INFORME N° 003

S/ AUDITORÍA

**“MANIFESTACION GENERAL DE IMPACTO AMBIENTAL COMPLEJO MINERO FABRIL
SAN RAFAEL – ETAPA DE REMEDIACIÓN FASE 1”**

INFORME DE AUDITORÍA N° 03

Fig.4 – Ubicación de los Tanques I y II en la Zona de Planta de Concentración.

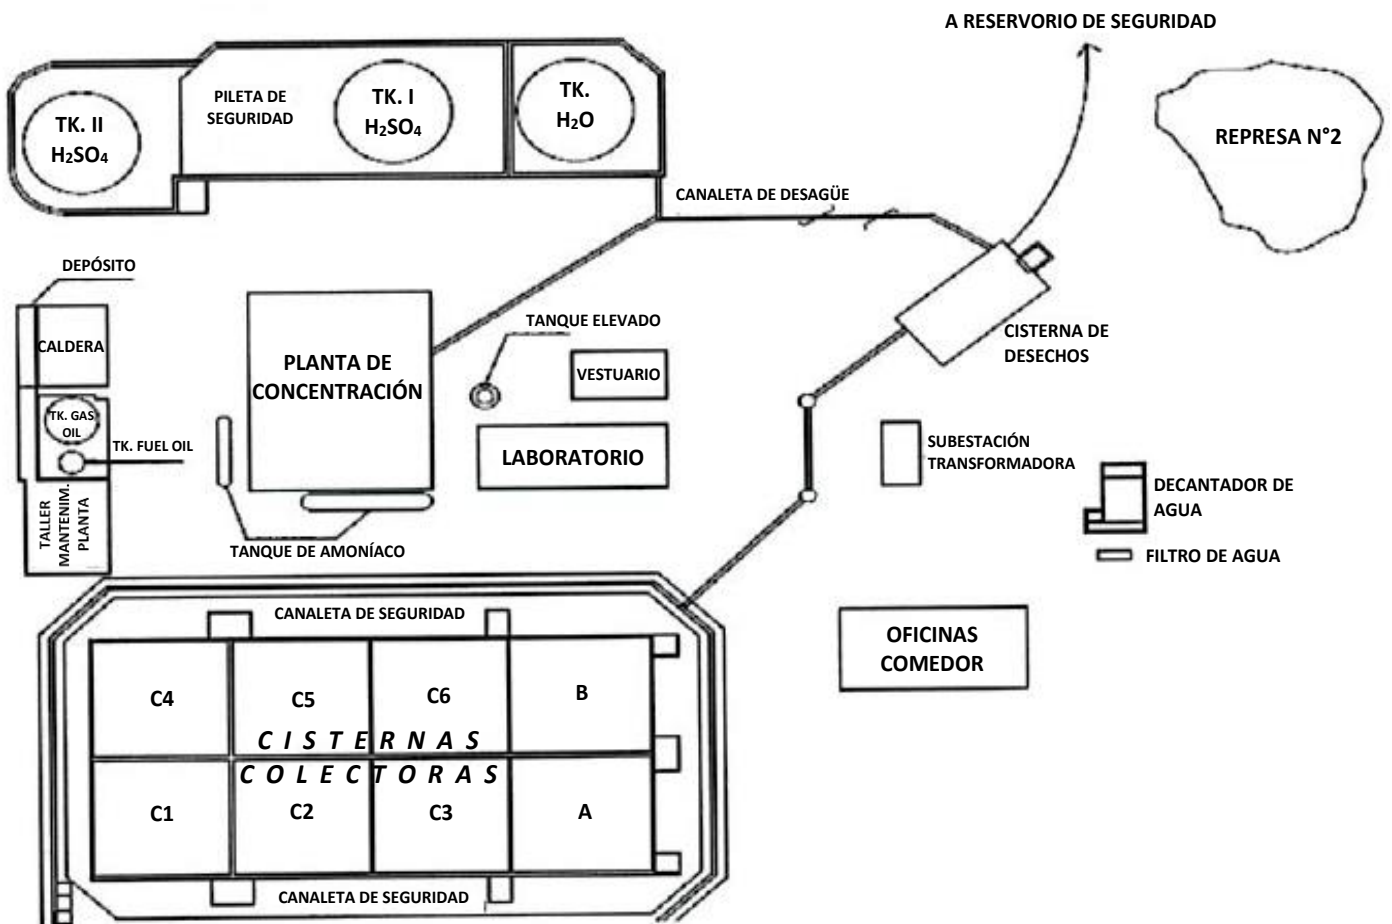
En la visita realizada el día 16 de octubre el Lic. Sergio Diéguez, Sub-Gerente del Complejo, informa que el Tanque II, que contiene 47000 litros de Ácido Sulfúrico, presenta en la base una zona de humedad de aproximadamente 40 cm que correspondería a una pequeña pérdida, sin observarse ningún tipo de flujo activo. Esta situación no fue informada a la Comisión Auditora. Al momento de la inspección se encontraba por parte de la DPA, la Mgter. Rebeca Cultrera, realizando la inspección de las obras de adecuación del sistema de conducción de los tanques.

En el sector de lo que antiguamente era la Planta de Concentración se encuentran dos tanques de 1000 m³ de capacidad cada uno que estaban destinados a contener Ácido Sulfúrico. La ubicación de estos Tanques puede observarse en la Figura 4.

El Tanque II contaba con un remanente de Ácido Sulfúrico del periodo de operación de la Planta consistente en 47 m³. En este Tanque es donde se constata la pérdida que motiva el trasvase de este remanente al Tanque I.

Fig. 7 – Acondicionamiento de las Instalaciones para la realización del trasvase.

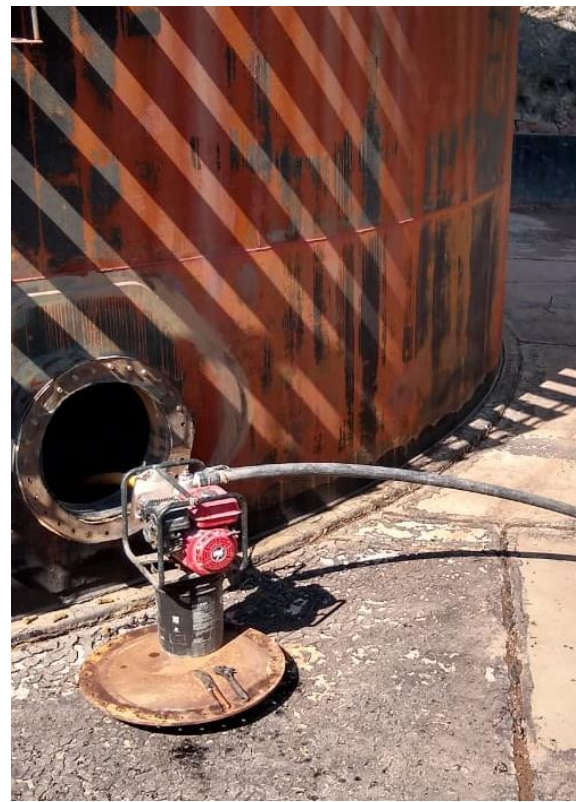
Durante la visita realizada el día 16 de octubre los representantes de la Comisión Auditora constatan que se estaban realizando obras hidráulicas para trasvasar el contenido del Tanque II al Tanque I, sobre el cual previamente se realizaron tareas de limpieza y pruebas hidráulicas a fin de comprobar que las condiciones de almacenamiento sean adecuadas. Para realizar el trasvase se colocó una bomba nueva y se adecuaron las conducciones, realizando las pruebas hidráulicas y neumáticas pertinentes. Se toma registro fotográfico que puede observarse en las Figuras 5 a 8.

Mediante el Artículo 1° de la Resolución N° 364/20 de la DPA del 30 de octubre, se autoriza el trasvase del Ácido Sulfúrico contenido en el Tanque II al Tanque I. Esta acción se realizó el día 5 de noviembre, ante la presencia de personal de la DPA, del DGI y representantes de la Comisión Auditora de la FCAI. En la Figura 9 puede observarse a parte del personal involucrado en el proceso de trasvase, perteneciente a la División Seguimiento de la Producción, la División Servicios y la División Ambiente y Seguridad.

formados en el Tanque II obstruían la cañería de conducción. Se efectuó el trasvase de 32 m³ de los 47 m³ existentes en un lapso de 3 horas. El volumen restante consistía en un depósito de sedimentos que debió bombearse con mayor lentitud, motivo por el cual personal de la CNEA se abocó a la tarea de culminar el trasvase sin la presencia de los representantes de los distintos sectores involucrados, comprometiéndose el Sub-Gerente del Complejo a enviar tanto a DPA, como a la FCAI y al DGI Informe sobre la culminación de la tarea. Dicho Informe fue remitido a esta Comisión Auditora el día viernes 20 de noviembre. En el mismo se detalla que el día 5 de noviembre, en horas de la tarde, se enciende nuevamente la bomba, para continuar con el trasvase. Al verificarse que no se estaba conduciendo líquido, se procede a detener la bomba y dejar que la capa de sedimento decante hasta la semana siguiente. Pasado el tiempo de sedimentación, se procede a bombear, pero nuevamente se observa que no se conduce líquido y se detiene la operación. Se realiza la apertura de las bocas de hombre del Tanque II para una inspección visual interna, corroborando la existencia de sedimentos que impiden una correcta succión de la bomba para realizar la conducción de los líquidos remanentes. En vista a la imposibilidad de continuar la operatividad con el sistema existente, la CNEA manifiesta que se procederá a realizar una modificación en la cañería de succión que permita trasvasar el resto de Ácido Sulfúrico.
